BRUXELLE ENVIRONNEMENT-BE
Service autorisations – Site de Tour & taxis
Avenue du port, 86C boîte 3000
1000 Bruxelles
Belgique

Réf. : 18/11/2020/IBGE/AUT/1.765.537/BWI/VRC/

Pour donner suite à votre avis de dossier incomplet envoyée le 19/11, voici les informations complémentaires demandées :

133-Archiducs – Renseignements complémentaires

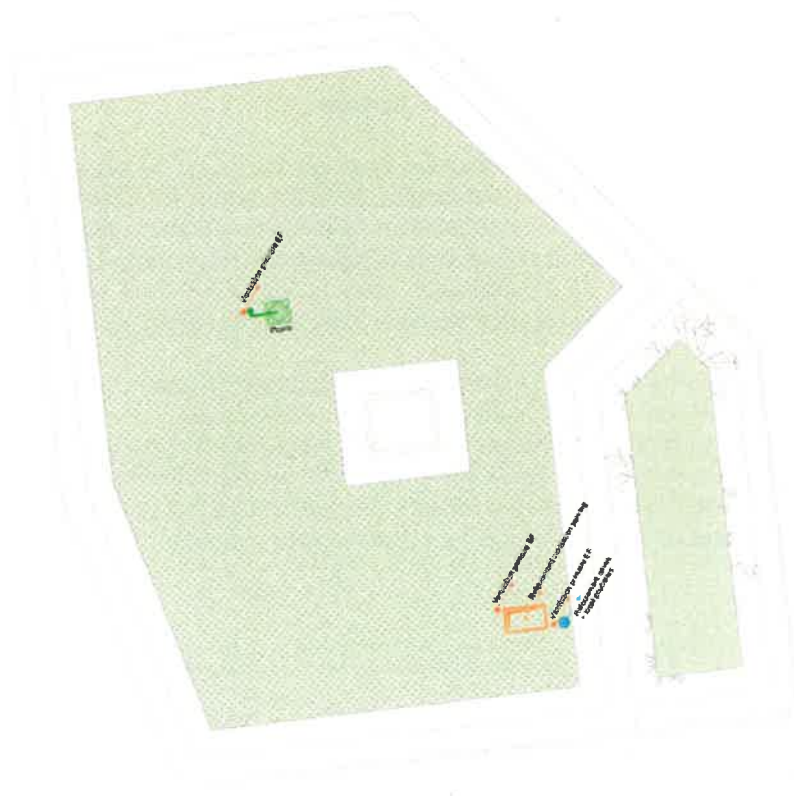
1- Concernant l'épaisseur de terre sur dalle parking :

Le parking est ventilé conformément aux exigences de l'IBGE.

Le parking est muni d'une détection CO, d'une horloge, d'un extracteur à débit variable (installé dans le parking), de silencieux.

Programmation de l'horloge :

En cas d'absence de besoins de ventilation (mesure de CO), l'installation démarre 10 min/h (réglable) à un certain débit (réglable)

Démarrage de l'installation de xx h xx à xx h xx (réglable - avant les pointes d'utilisation du parking) à un certain débit (réglable)

Débit nominal de l'installation calculé sur base de 200 m³/h/voiture.

Prise d'air par la porte d'entrée du parking (bloc D).

Un point d'extraction à l'extrémité opposée du parking (bloc A).

Le rejet d'air vicié se fait en toiture du bloc A :

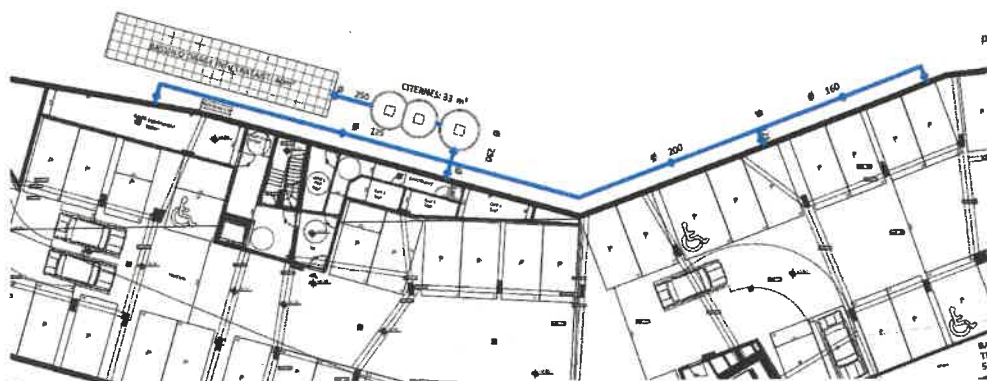
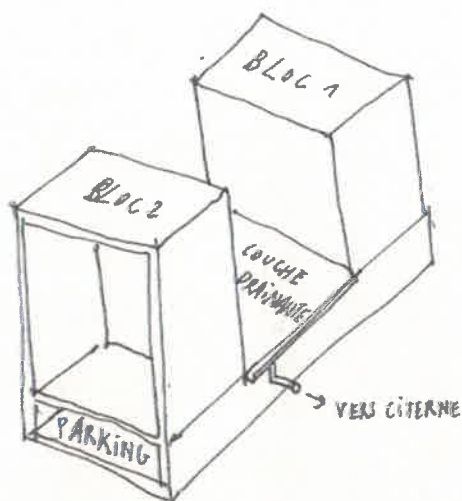
2- Epaisseur de terre de moins de 60cm :

En effet, notre souhait aurait été de prévoir une épaisseur de terre de minimum 60cm. Le choix de plantation aurait été plus large et le volume du bassin d'orage diminué. Mais pour ceci faire, il aurait fallu descendre le niveau de la dalle au couvrant du parking, et donc le fini du parking (car la hauteur minimale est de 210cm). On n'a pas pu le faire pour deux raisons :

- Exigence des pompiers de rester à maximum 7m en dessous du niveau du trottoir. Cette exigence se trouve dans la note du conseil supérieur: 1632 F R3. Elles seront introduites officiellement dans la prochaine modification des normes de base mais sont déjà utilisées par les Services d'Incendie du pays à la demande du conseil supérieur.
- La pente maximale de la rampe d'accès au parking est limitée à 14%. (voici un extrait du CCH de la SLRB) :
 - * La rampe doit avoir une largeur minimum de 3,20 m, une pente maximum 14% et une aire devant le trottoir à rue de 5 m avec une pente de 3 % maximum. La rampe sera équipée d'une signalisation lumineuse. Le rayon inférieur de giration de la rampe sera de 5 m minimum.

La première zone de notre parking est déjà prévue en pente justement pour pouvoir remplir cette exigence.

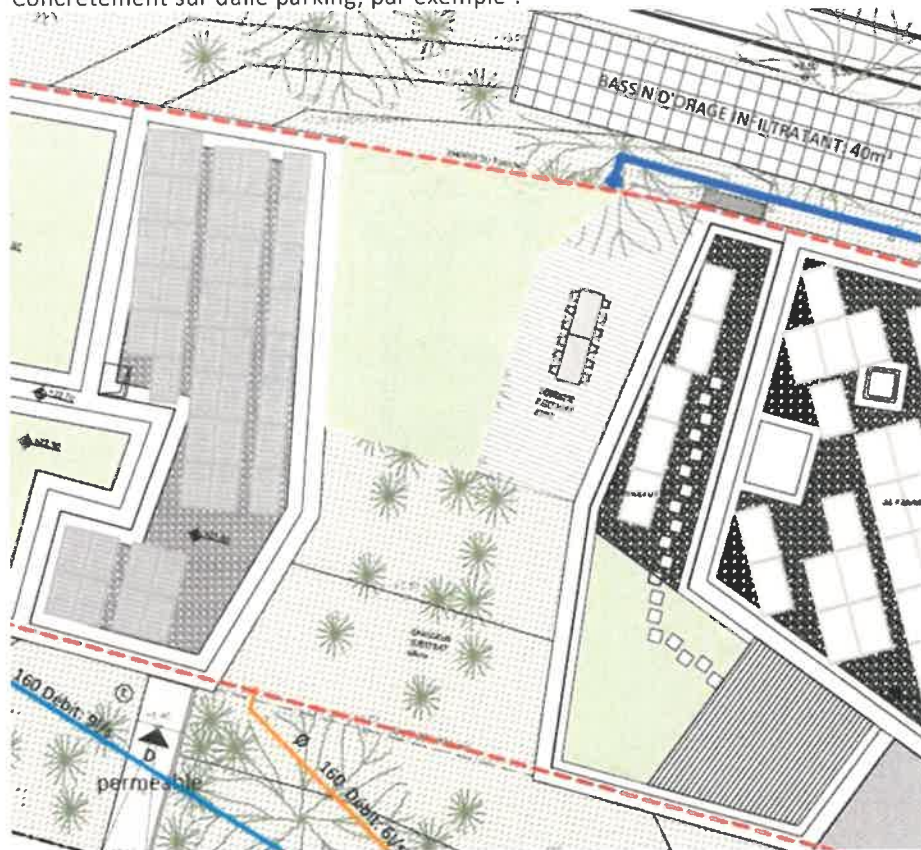
3- Gestion des eaux sur dalle parking :

- Vous trouverez, en annexe, la fiche technique de la couche drainante. Voici une explication du principe dans notre projet :
Pour rappel, les citernes se trouvent, enterrées, à l'arrière de la parcelle (voir extrait du plan d'égouttage, plus bas). Il ne s'agit pas tellement d'un trop plein mais l'eau en excès provenant de la couche drainante percole vers un caniveau situé à l'arrière. Celui-ci est connecté avec la citerne :

Le volume tampon proposé correspond à la surface de la dalle toiture parking (319m²) multiplié par l'épaisseur de la couche de rétention (0,06m), soit 19,14m³.

Le calcul du bassin d'orage qui vous a été remis, prend déjà en compte les épaisseurs de terre inférieures à 60cm. Ce document se trouve, à nouveau, en annexe.
